電源開発株式会社
大間原子力発電所

意見聴取会指摘事項について
(地震関係：その1)

平成16年8月
原子力発電安全審査課

図-1.6 最大加速度と震源距離との関係

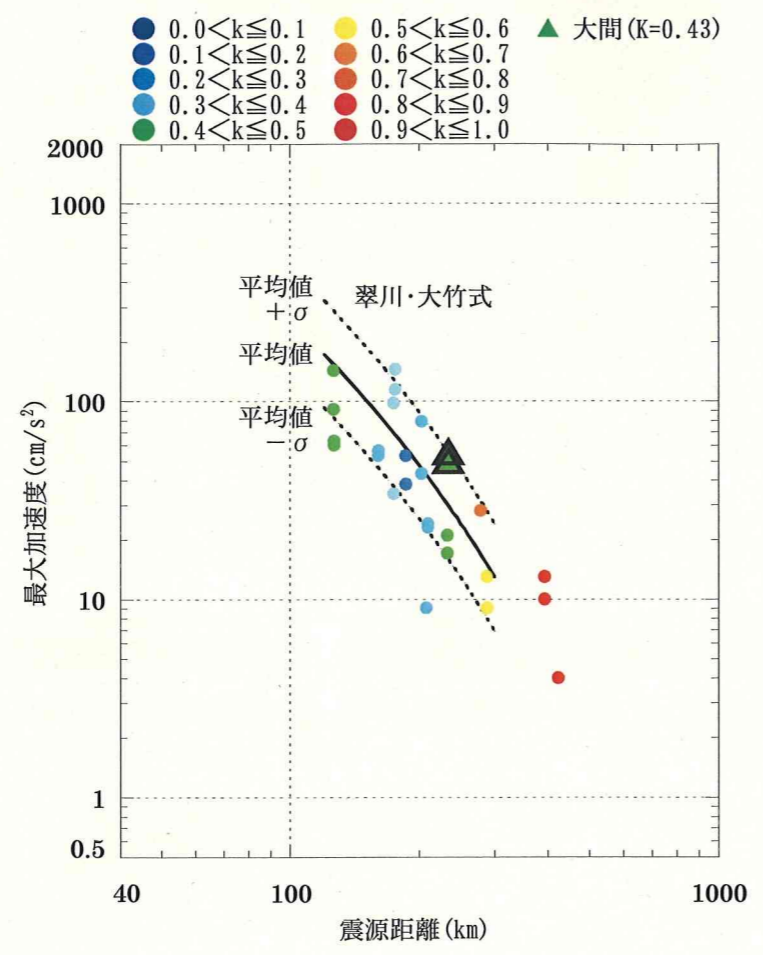
表-1.1に示す検討対象地震について、各観測点において観測された最大加速度と震源距離の関係を翠川・大竹式と比較して図-1.6に示す。同図によると、2003年2月19日の留萌支庁南部の地震を除いて、震源距離が300km程度以内では、各観測点における最大加速度は翠川・大竹式とおおむね同様の距離減衰特性を示している。一方、震源距離が300km程度より遠い観測点では、最大加速度が翠川・大竹式の外挿値よりも大きくなる傾向が認められる。なお、2003年2月19日の留萌支庁南部の地震と2000年12月22日の択捉島付近の地震は、震源距離が300km以下の観測記録が少ないので、以降の検討対象地震から除外している。

図-1.7(1) プレート内を伝播する距離の割合(k)と最大加速度及び観測点との関係

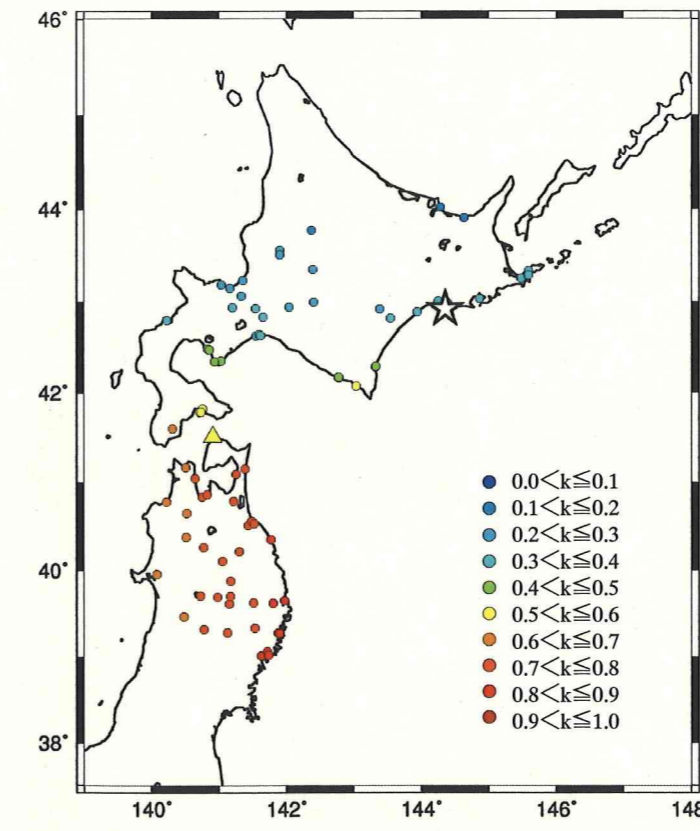
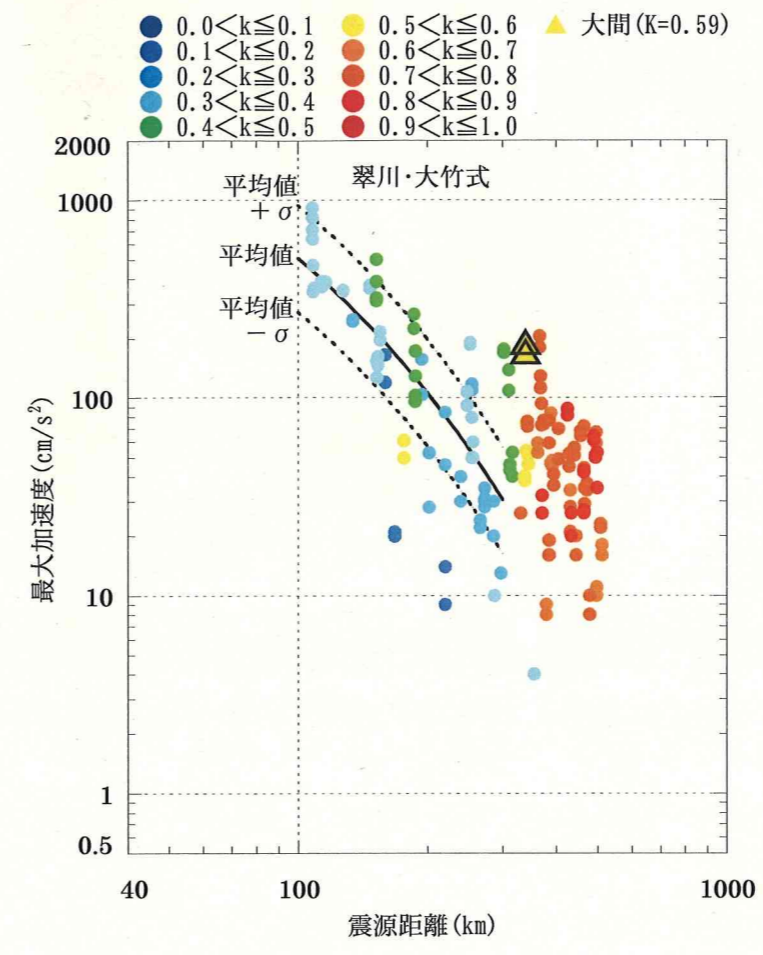
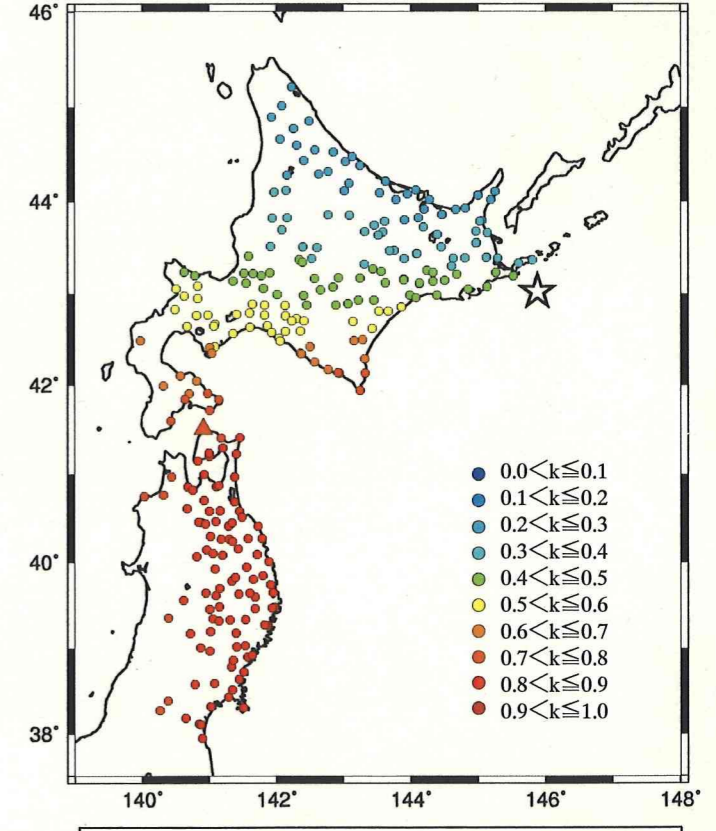
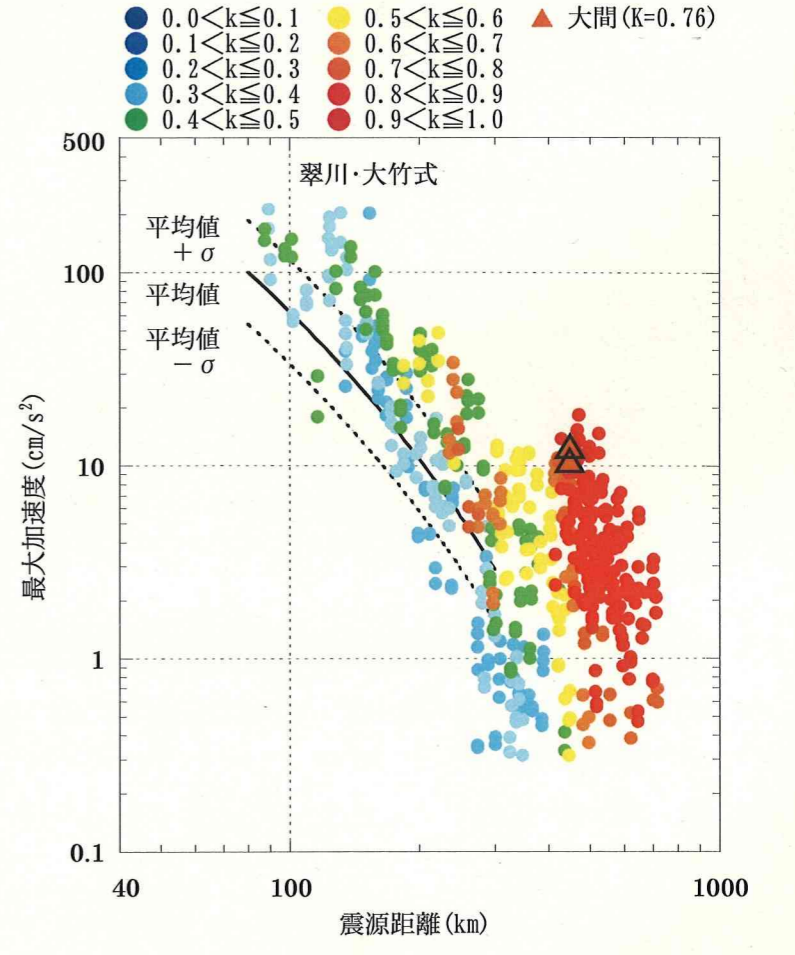
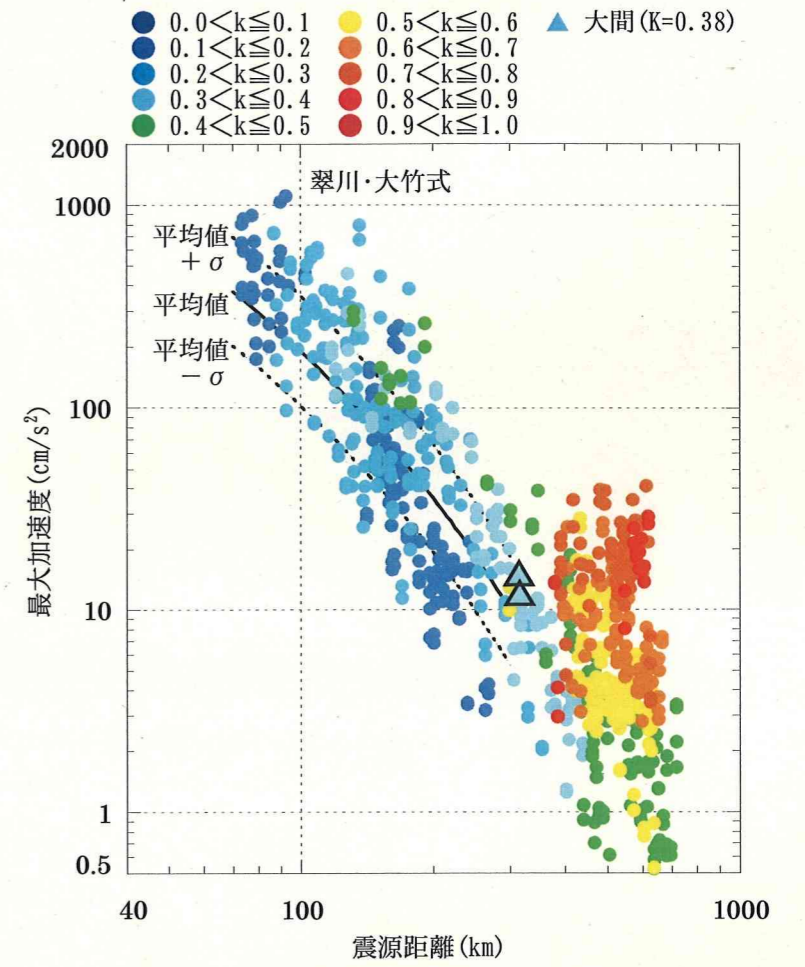
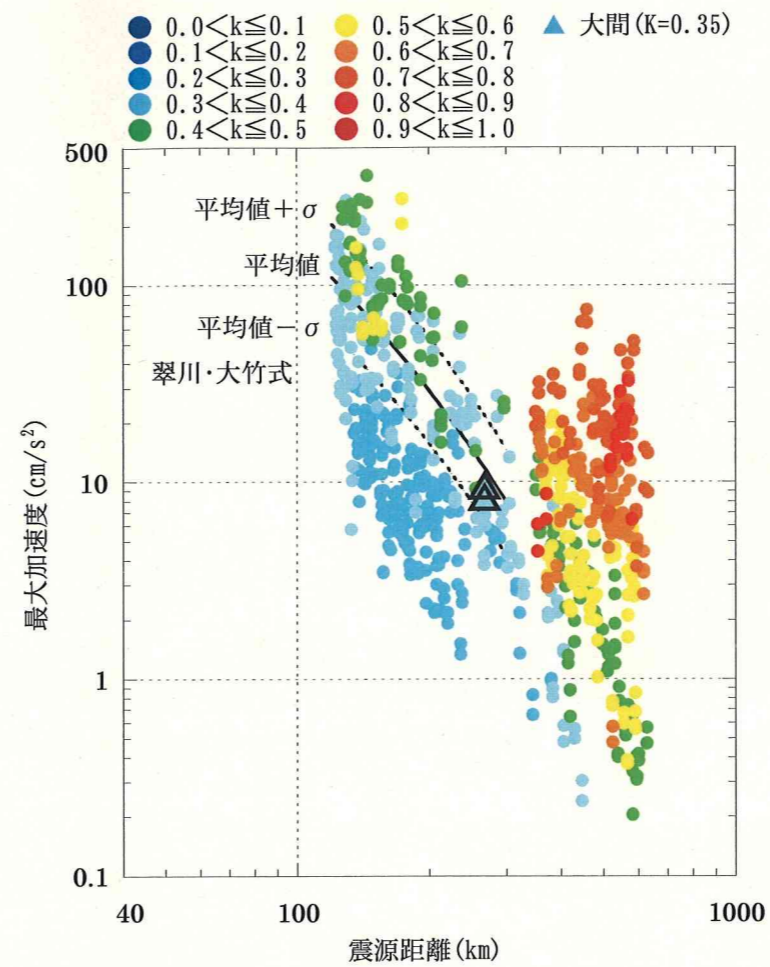
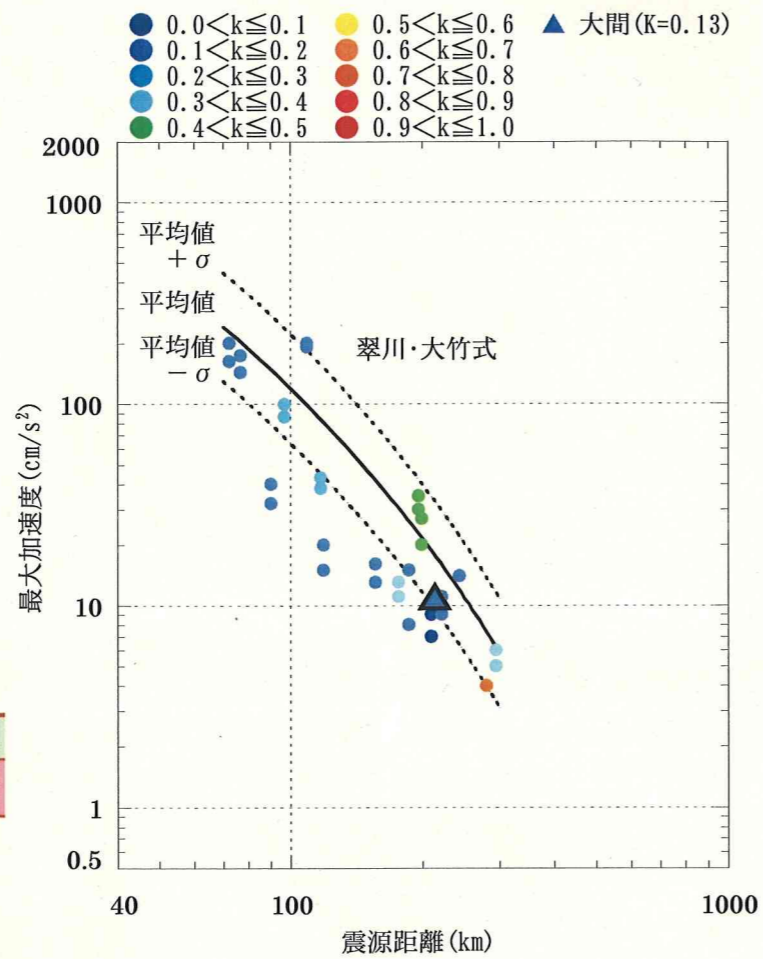
図-1.7によると、震源距離が300km程度以下の場合、kの値は0.4程度以下になっており、震源距離が300km程度以上になる

とkの値が0.4程度より大きくなる傾向が認められ、さらに、震源距離が同程度であっても、kの値が大きくなると最大加速度が大きくなる傾向にあるとしている。また、北海道側の地震では、東北地方の太平洋側でkの値が大きく、逆に東北側の地震では、北海道の太平洋側でkの値が大きくなる傾向が認められるとしている。すなわち、kの値は図-1.5に示す太平洋プレートの沈み込み形状と関連しており、震源距離が大きくなっても、太平洋プレート内のHigh-Qゾーンを伝播する距離の割合(k)が大きい場合は、見かけの減衰が小さくなるという伝播特性により、震源距離が遠いにもかかわらず、最大加速度が小さくならないと考えられるとしている。

図-1.9 大間地点における最大加速度の翠川・大竹式に対する比と震源距離及びkとの関係

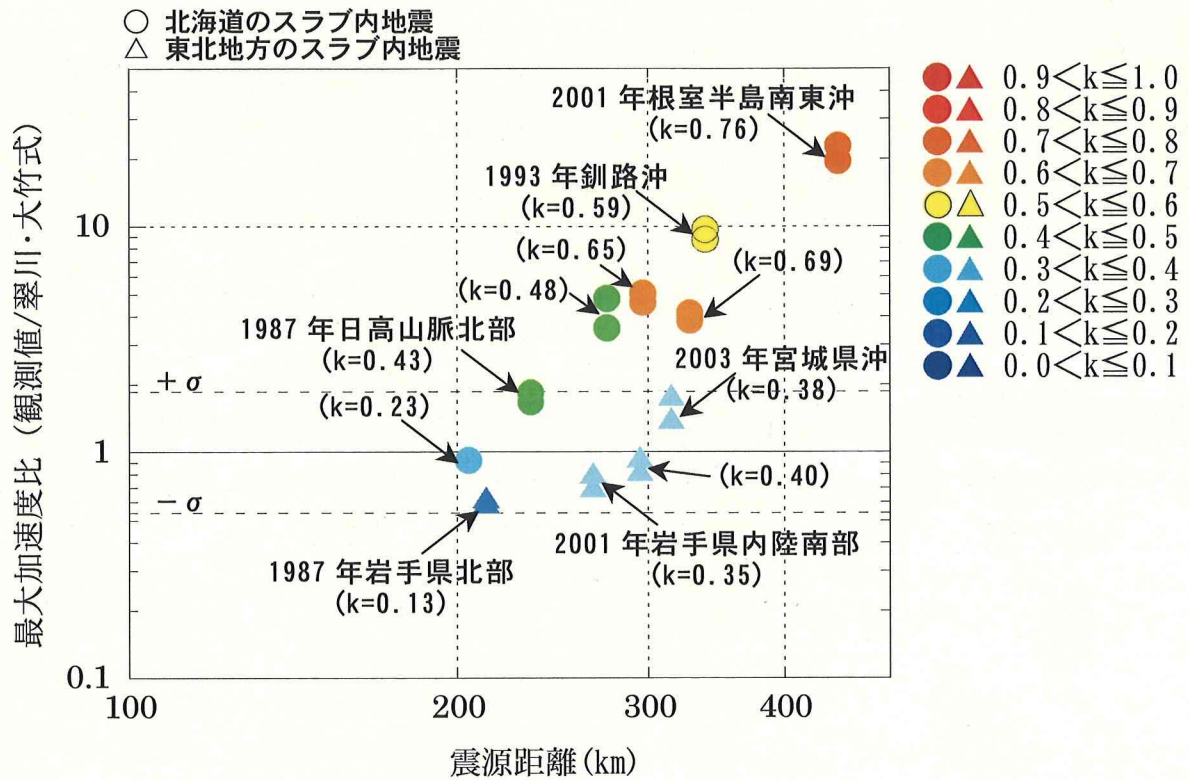
図-1.9によると、北海道側の地震は震源距離が200km程度の地震は翠川・大竹式のばらつきの範囲内にあるが、震源距離が300km程度以上の地震は、翠川・大竹式のばらつきの範囲よりも大きくなっており、(a)の検討結果と同様の傾向となっている。一方、東北側の地震では震源距離が300km程度以内であれば、翠川・大

竹式のばらつきの範囲内であるとしている。さらに、1993年釧路沖地震と2003年宮城県沖の地震についてみると、両地震の震源距離はそれぞれ340km, 313km とほぼ同程度であるが、北海道側に震源をもつ1993年釧路沖地震は、2003年宮城県沖の地震に比べてかなり大きくなっているとしている。

ここで、両地震について k の値をみると、2003年宮城県沖の地震が $k=0.38$ であるのに対して、1993年釧路沖地震は $k=0.59$ と大きくなっており、1993年釧路沖地震では太平洋プレート内のHigh-Qゾーンを伝播する距離が長いとしている。

これらのことから、1993年釧路沖地震では太平洋プレート内のHigh-Qゾーンを伝播する距離の割合が大きいという伝播経路の影響で見かけの減衰が小さくなり、そのため、震源距離が遠いにもかかわらず、敷地での観測記録が大きかったと考えられるとしている。

以上のことから、スラブ内地震の地震波伝播特性について、申請者が太平洋プレート内(High-Qゾーン)の伝播距離の影響が考えられるとしていることは妥当であると考えられる。したがって、大間地点における1993年釧路沖地震の観測記録が、震源距離が遠いにもかかわらず大きかった要因の一つとして、スラブ内地震の伝播特性の影響が考えられるとしていることは妥当であると考えられる。

図-1.11(1) 二重深発地震面の下面に想定したやや深発地震の最大加速度と翠川・大竹式との比較 (M7.5, H=100km, DE 型)

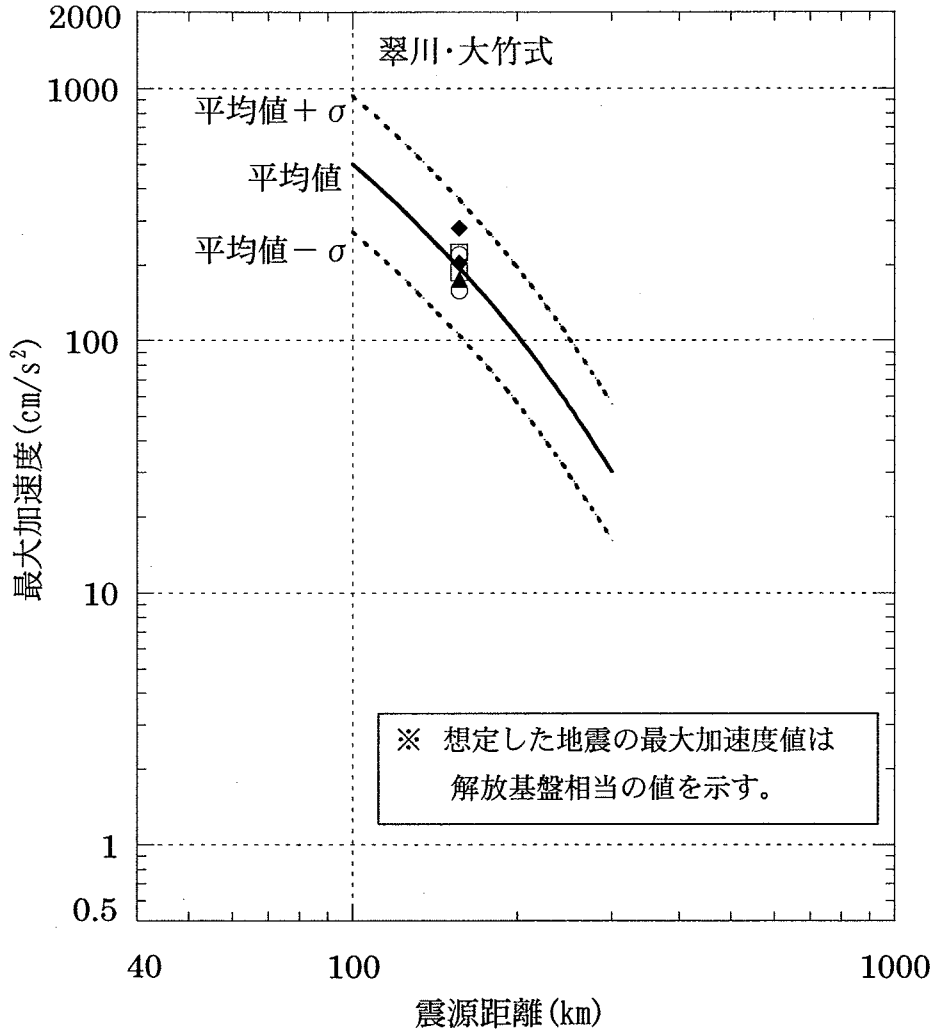
これらの検討で評価された応答スペクトルの周期0.02秒におけるスペクトル値を最大加速度と考え、翠川・大竹式と比較した結果を、図-1.11に示す。翠川・大竹式は地盤における最大加速度を算定するのに対し、想定した地震は解放基盤相当の最大加速度であるという違いはあるものの、同図に示すように、想定したDE型の地震の敷地での最大加速度は、翠川・大竹式のばらつきの範囲内にある。一方、DC型の地震については翠川・大竹式より小さな値になっている。これは、想定位置である敷地下方の上面では伝播経路のほとんどはLow-Qゾーンと考えられ、 k の値がかなり小さいことを考慮すると、図-1.7に示すように k が小さい場合は観測値が翠川・大竹式よりも小さくなる傾向にあることと整合している。以上のことから、想定した地震の地震動評価結果は妥当であると考えられるとしている。

以上のことから、申請者が敷地周辺に想定したやや深発地震の最大加速度の評価結果は、翠川・大竹式と比較しても妥当であることを確認した。

図-2.5 せん断波速度と減衰定数の同定結果

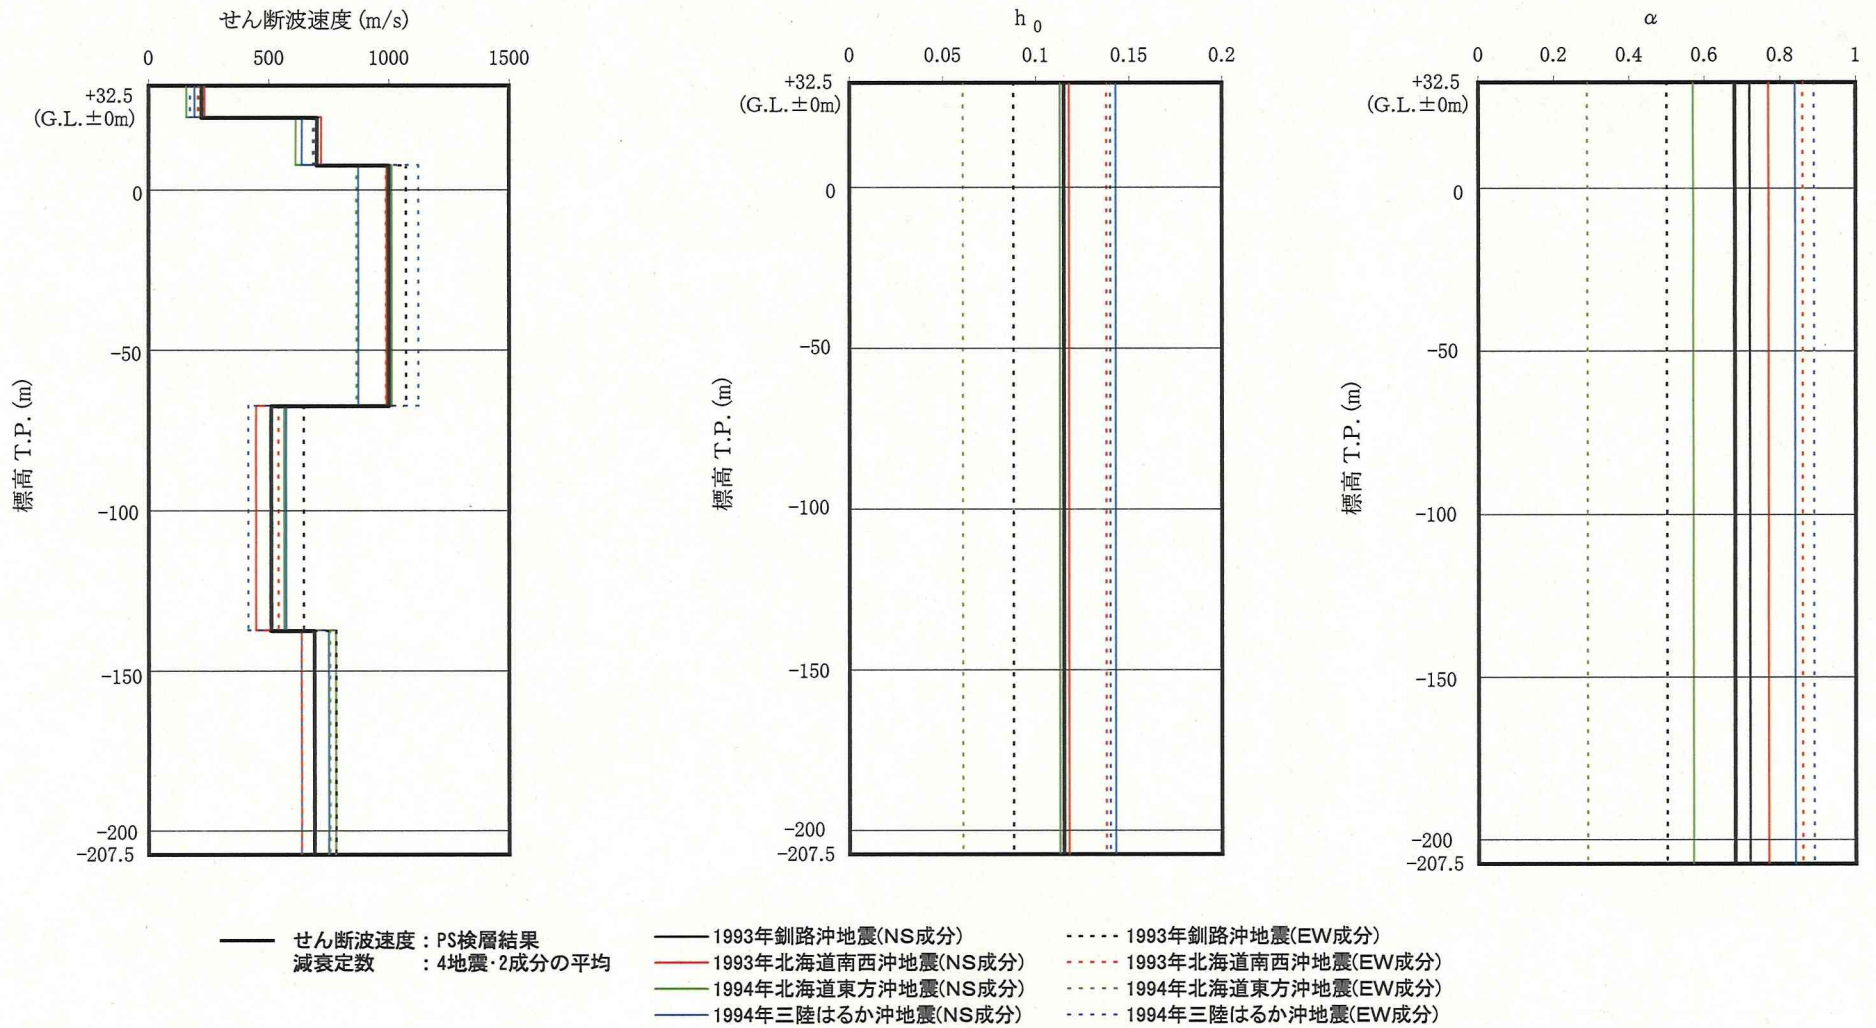
せん断波速度の同定値は、図-2.5 及び表-2.3 に示すように、4地震について同定されたせん断波速度のばらつきが小さく、平均値はPS検層結果とほぼ等しいことから、PS検層によって得られたせん断波速度を用いる。

減衰定数の同定値は、図-2.5 及び表-2.3 に示すように、 h_0 は約 0.06～0.14、 α は約 0.3～0.9 の範囲にあり、これらの平均値 ($h_0 = 0.115$, $\alpha = 0.68$) を用いる。
